**Modulo per la presentazione delle osservazioni per i piani/programmi/progetti sottoposti a procedimenti di valutazione ambientale di competenza statale**

**ID: Codice procedura (ID\_VIP/ID\_MATTM) 10066**

Progetto per la realizzazione di un impianto per la produzione di energia mediante lo sfruttamento del vento nel territorio comunale di Tuscania e Viterbo (VT). Potenza nominale 129,6 MW. Codice pratica MYTERNA n. 202300259

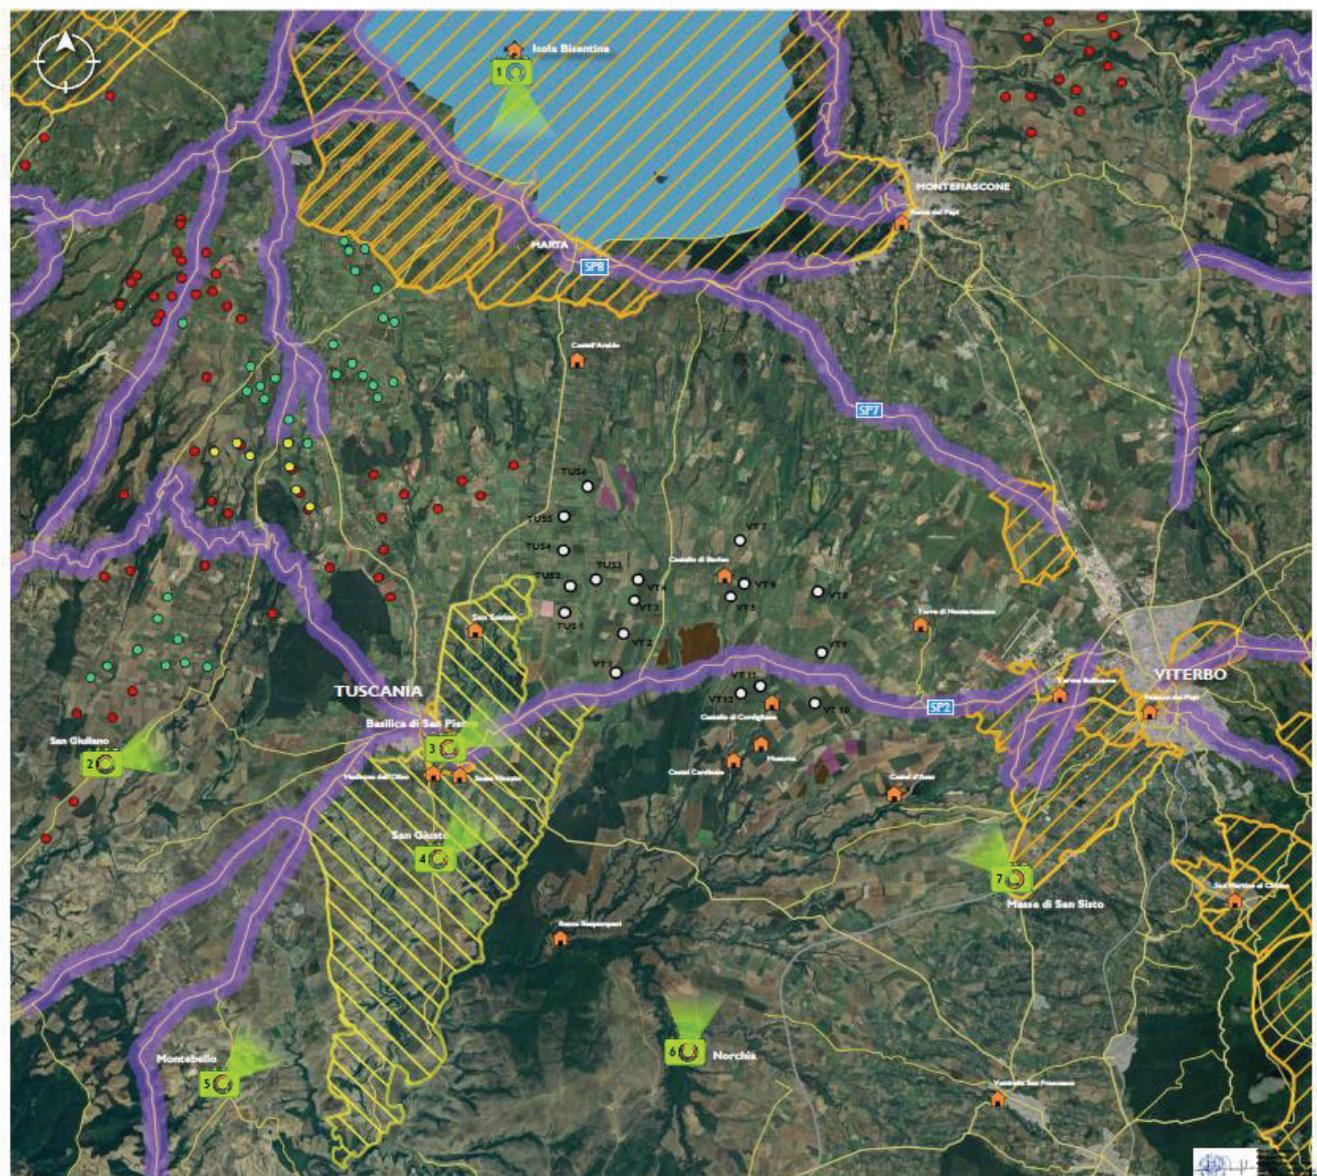
La "mappa" elaborata dall'Associazione "Amici della Terra" offre un'idea efficace e molto concreta della saturazione da impianti FER nella provincia di Viterbo ed in particolare intorno al lago di Bolsena dove si verrebbe ad insediare anche l'impianto eolico "Tuscania -Viterbo" (indicato in figura con TUS da 01 a 06 e VT da 01 a 12.)

L'impianto eolico industriale con 18 aerogeneratori ( 6 nel Comune di Tuscania da TUS 01 a TUS 06 e 12 nel Comune di Viterbo da VT 01 a VT 12, alti 236 m e larghi 172 m ) come si vede dall'immagine si viene quasi a sovrapporre all'altro impianto eolico industriale denominato "Viterbo-Montefiascone" composto da 16 aerogeneratori dalle notevoli dimensioni ( 200 m x 170 m).

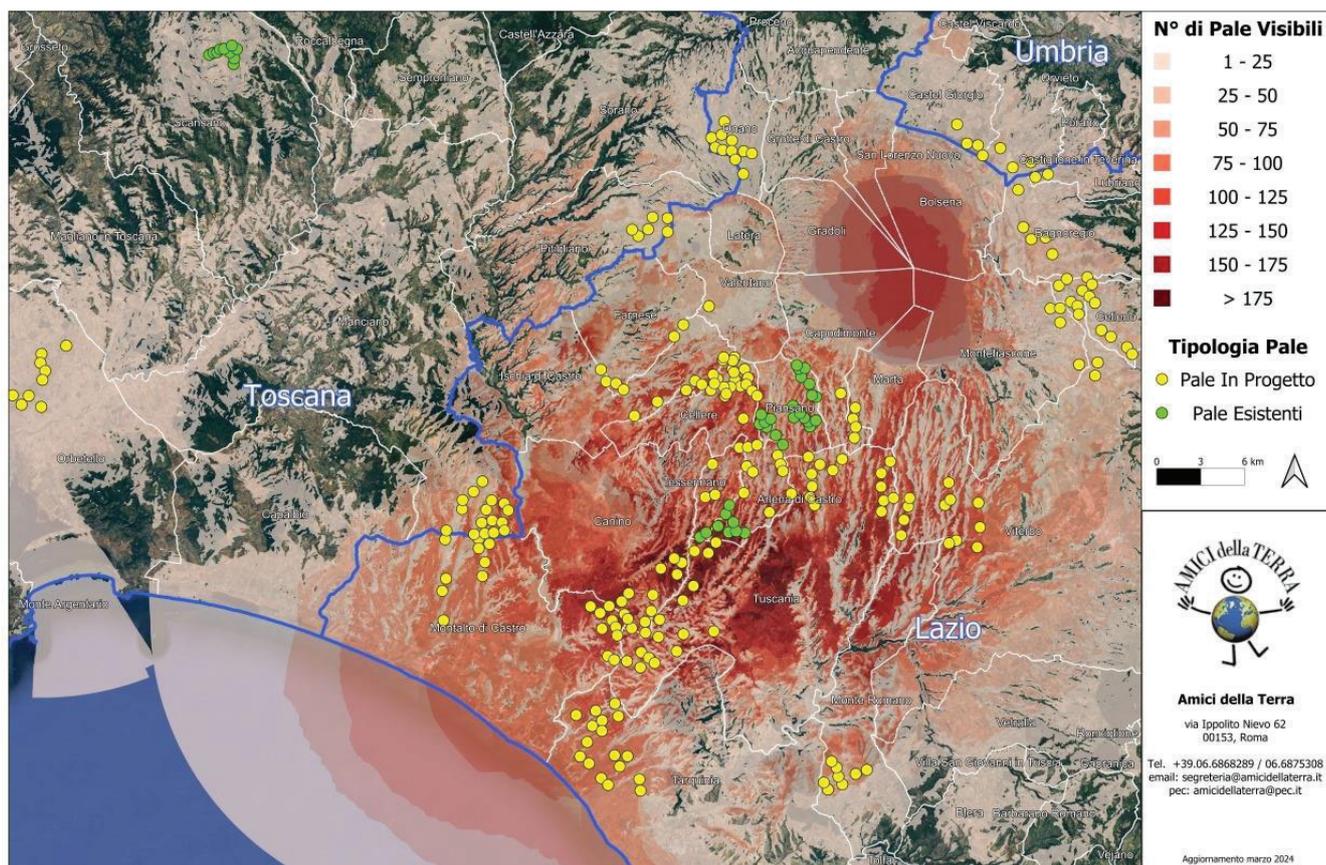
Per queste ragioni esso presenta delle incompatibilità con vari sistemi di paesaggio presenti nella zona, e in particolare con il paesaggio agrario di valore che interessa buona parte del territorio in cui si inserirebbe l'impianto con gli aerogeneratori e il paesaggio di particolare valore dove insisterebbero le opere pertinenti dell'impianto. Inoltre come vedremo la zona in cui si inserirebbe l'impianto è in parte vincolata ai sensi dell'art. 136 del CBC per il suo notevole pregio paesaggistico come dimostra anche la seguente mappa prodotta dalla proponente.

**Mappa del documento WON017\_ES\_9\_5\_2\_2.** La mappa mette in evidenza le zone paesaggistiche di notevole interesse pubblico ex art 136 del Lago di Bolsena e della città di Viterbo e la zona archeologica del Comune di Tuscania in mezzo alle quali si verrebbe a trovare l'impianto eolico industriale in cumulo con una sola parte di altri impianti FER.

(Quadro d’unione)

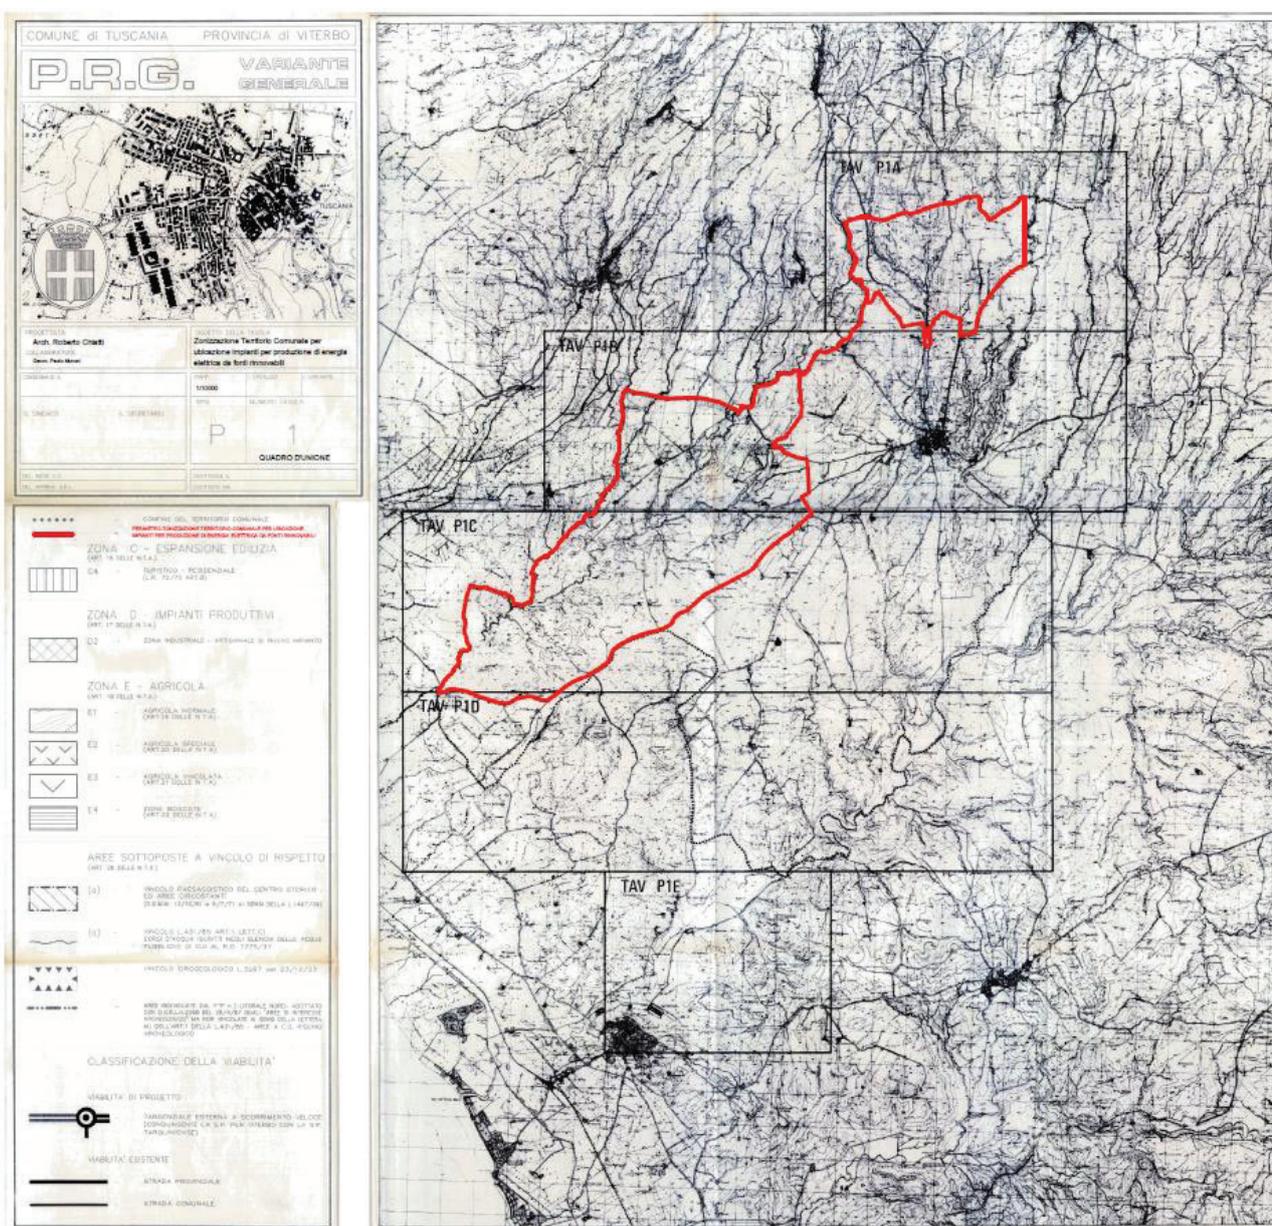
Il progetto eolico in oggetto **NON** ricade in aree **INDICATE IDONEE DALLA DELIBERA COMUNALE**, aree dove possono essere realizzati impianti per la produzione di energia elettrica da fonti rinnovabili. Dalla zonizzazione allegata in delibera si può rilevare con facile evidenza che la collocazione di n° 6 pale eoliche dell’impianto (denominate TUS1, TUS2, TUS3, TUS4, TUS5, TUS6) **ricade sul territorio comunale di Tuscania in area NON IDONEA secondo delibera.**

(VEDERE MAPPA di VARIANTE GENERALE AL PRG nella pagina seguente)

Figura 1. Stralcio carta "Natura 2000" dal sito del ministero Ambiente che illustra la parte della Rete Natura 2000. Le zone con linee in blu sono le ZPS che comprendono le ZSC (parti con linee rosse). Simbolo dell'area in cui è to l'impianto eolico industriale "Tuscania - Viterbo".

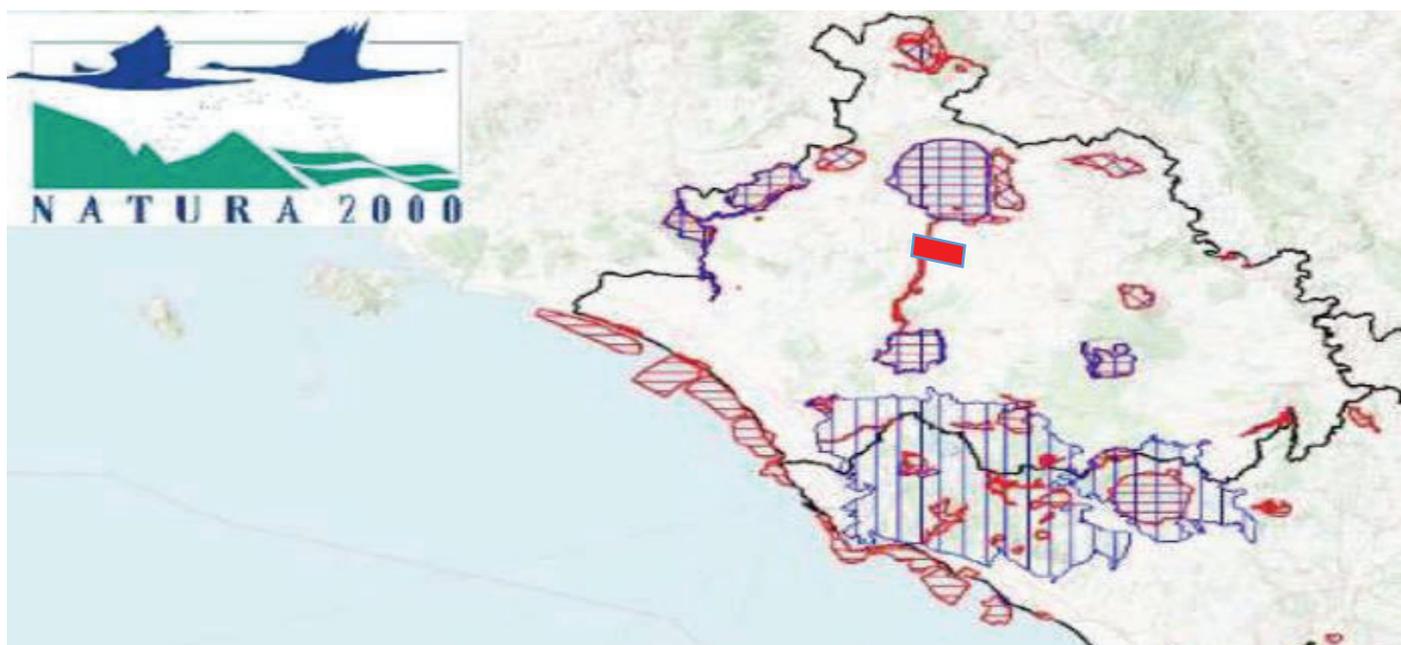
Nel caso dell'impianto eolico in oggetto l'area di intervento ancorchè formalmente esterna alla rete Natura 2000 viene a localizzarsi in diversi punti a distanze notevolmente ridotte rispetto a siti della Rete Natura 2000.

- ZSC IT6010007 - Lago di Bolsena, distanza circa 6,5 Km
- ZPS IT6010055 - Lago di Bolsena- isole Bisentina e Martana, distanza circa 6,5 Km
- ZSC IT6010041 - Isole Bisentina e Martana, distanza circa 7 Km
- ZSC IT6010020 - Fiume Marta, distanza minore di 500 m.
- ZSC IT6010021 - Monte Romano, distanza circa 6,5 Km
- Riserva Naturale regionale Tuscania circa 10 Km

Appare contestabile l'affermazione nello studio ES.10.1 (Valutazione di Incidenza, pag. 35) Secondo cui l'intervento in oggetto non interferisce con aree vincolate in quanto gli aerogeneratori non rientrano in nessuna zona destinata a Sito d'Importanza Comunitaria (SIC), a Zone a Protezione Speciale (ZPS), ai sensi della Direttiva 79/409 CEE, e Important Bird Areas (IBA). Dalle planimetrie riportate nello studio appare infatti che un numero consistente degli aerogeneratori facenti parte dell'impianto si trovino a distanze veramente minime, addirittura poche centinaia di metri dalla ZSC IT6010020 - Fiume Marta, e comunque per le sue dimensioni ed estensione, il progetto viene a configurarsi come vera e propria barriera fra zone di protezione ed in particolare molto importanti per l'avifauna. L'assenza formale di core areas non significa infatti che non esista una rete di interrelazioni ecologiche tra queste zone e siti Natura 2000 più o meno vicine.

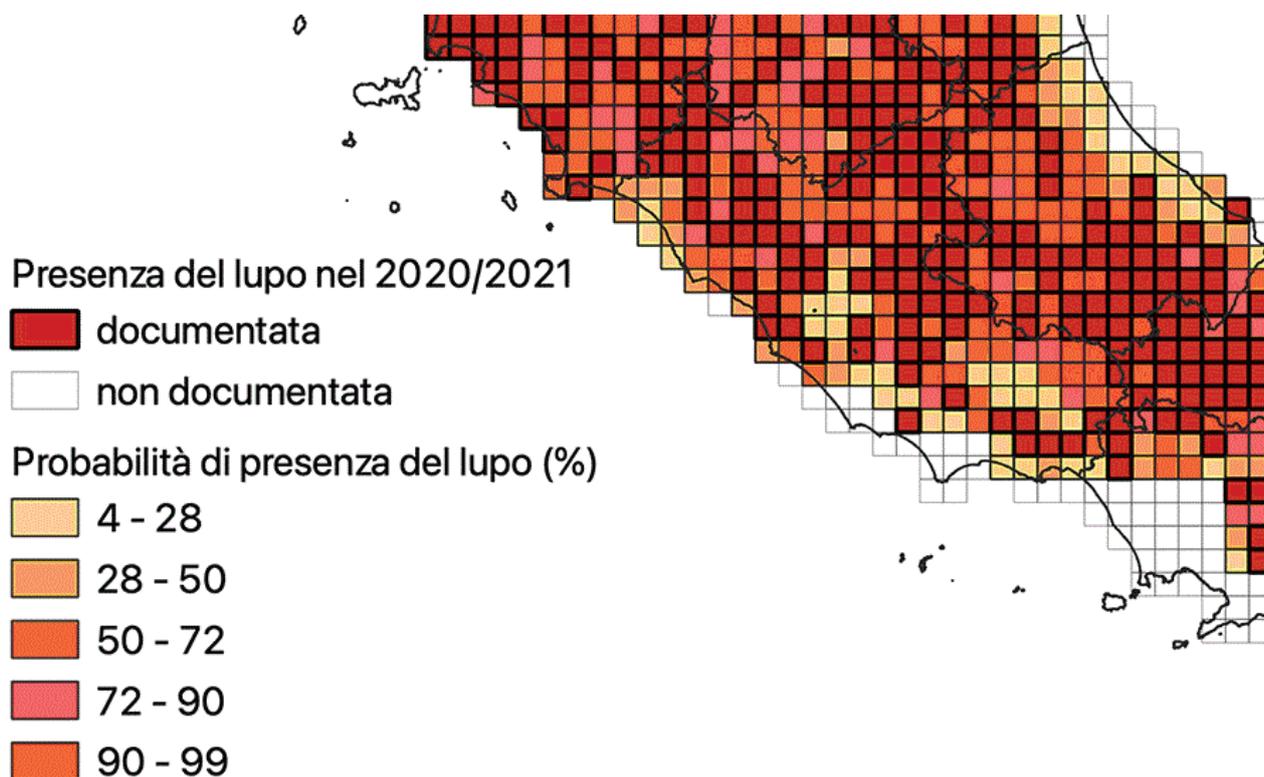
Una grave e sostanziale sottostima degli effetti di impatto/interferenza con le reti e le connessioni ecologiche tra i Siti Natura 2000 si evince anche dalla affermazione

*"La sovrapposizione delle opere di progetto sulla cartografia della Rete Ecologica Regionale (cfr. ES.10.7 Carta delle connessioni ecologiche) non evidenzia interferenze significative tra queste e le*

*aree centrali, ovvero gli ambiti di connessione, della RER” (pag 58).* nonché dall'analisi della citata mappa di dettaglio delle connessioni ecologiche (Documento ES 10.7) dove l'analisi delle connessioni ecologiche è limitata allo stretto spazio limitrofo all'area dell'impianto escludendo aree importantissime come le ZPS del Lago di Bolsena e isole Bisentina e Martana e l'area importantissima a livello regionale del comprensorio Tolfetano-Cerite- Manziate, tra le quali l'impianto verrebbe a collocarsi.

Stessa sottostima, se non negazione del ruolo delle connessioni fra aree naturali si ritrova nell'affermazione: *“Nel caso in esame, sulla base della caratterizzazione degli aspetti naturalistici dell'area si rilevano impatti sostanzialmente nulli per gli habitat naturali di interesse comunitario, poiché la realizzazione dell'intervento non prevede alcuna azione a carico di habitat naturali (pag. 71).”*
